DETERMINAZIONE DEL DIRIGENTE SERVIZIO VIA/VINCA 22 ottobre 2024, n. 629

**[ID VIP 9577] - Parco agrivoltaico "Tanzanite" di potenza elettrica complessiva pari a 32,53 MW, da realizzare nei Comuni di Orta Nova (FG) e Cerignola (FG) in località "La Ficora".**

**Istanza per il rilascio del Provvedimento di VIA statale ex art. 23 del D.lgs. n. 152/2006 e ss.mm.ii.**

**Proponente: Pacifico Tanzanite S.r.l.**

Figura 1 – Disposizione tracker

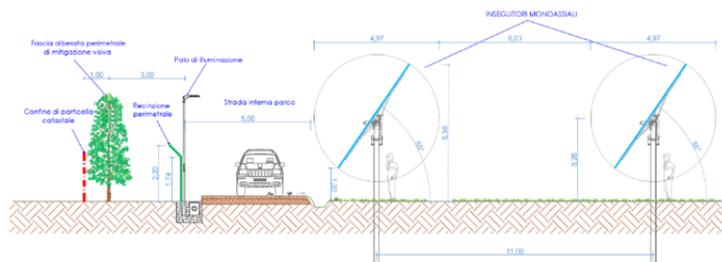
Nella relazione tecnica si precisa che: "il generatore fotovoltaico è installato su una struttura mobile configurato con un sistema ad inseguitore solare monoassiale est-ovest bifacciali. Per ottimizzare la formazione delle stringhe all'interno del campo fotovoltaico verranno utilizzati tracker atti ad ospitare 26 moduli fotovoltaici e tracker da 52 moduli fotovoltaici".

**Parametro C: requisito rispettato.**

Figura 5 – Ubicazione dell'impianto rispetto a cave e miniere

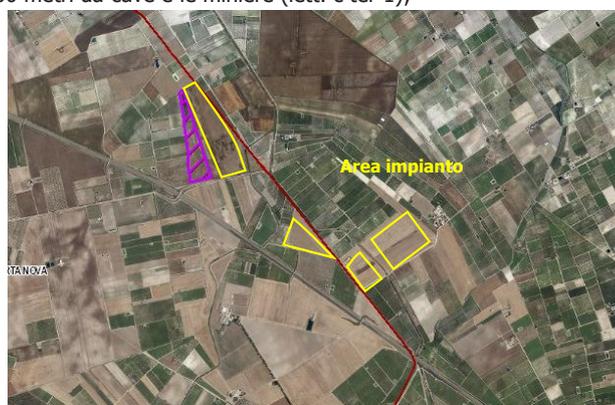
- **non** è interessata da impianti della stessa fonte (lett. a);
- **non** ricade in un sito oggetto di bonifica (lett.b);
- **non** interessa cave o miniere (lett.c);
- **non** è nella disponibilità di gestori di infrastrutture ferroviarie, autostradali (lett. c bis) società di gestione aeroportuale all'interno dei sedimi aeroportuali, (lett.c bis 1);
- **non** ricade entro 500 metri da zone a destinazione industriale, artigianale e commerciale (lett. c ter 1);
- **non** ricade entro 500 metri da siti di interesse nazionale (lett. c ter 1);
- **ricade** entro 500 metri da cave e le miniere (lett. c ter 1);
